ESCLARECIMENTO EDITAL PREGÃO ELETRÔNICO Nº 3/20254 mensagens

Edital acima mencionado para moveis par a câmara.

Item 11

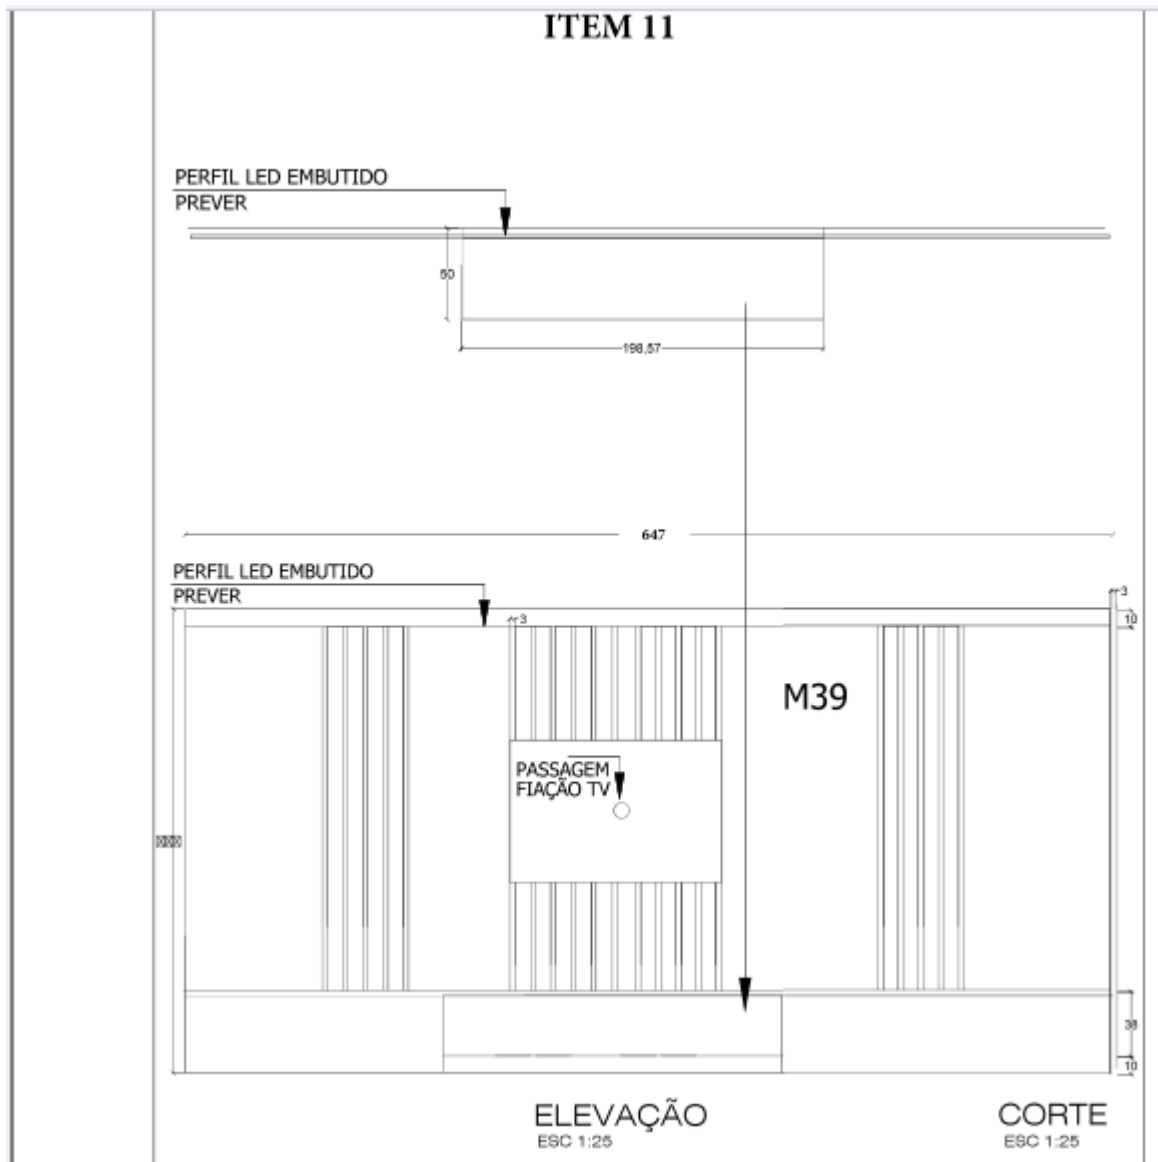
Item 11 e item 12 painel sala presidente

existe divergências entre projeto e descritivo.

Item 12 mostra 2 fotos com imagens diferentes , será 2 painéis ? um liso e um ripado ?

as medidas descritas no edital esta menor.

No projeto pede 3740m no edital esta 347 .

o qual painel devemos considerar neste projeto qual a medida do mesmo ?

Item 12 - será um painel ripado

a medida será 347x284

Conforme descrito no Termo de referência.

Item 11 - PAINEL **RIPADO** TV PRESIDENTE **647X285 ESP. 30 MM** - MDF COR CUMARU E AÇO CORTEN

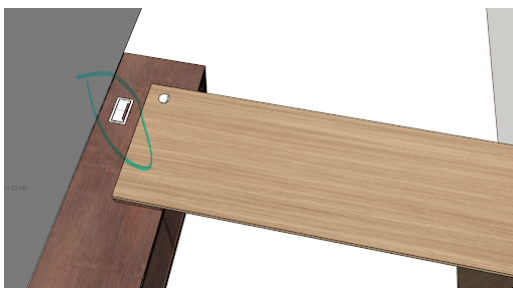
A caixa de tomada meninada no edital item 21 seria esta que esta na mesa ? ou seria mais 19 além desta ?

Item 21 - FORNECIMENTO E INSTALAÇÃO DE TOMADAS PARA MESA DE EMBUTIR TIPO POP-UP COM DUAS TOMADAS ELÉTRICAS E USB-C E USB-A 2.0

(serão adquiridas mais 19 tomadas para instalação em outros móveis já existentes na Câmara)
conforme imagem abaixo:
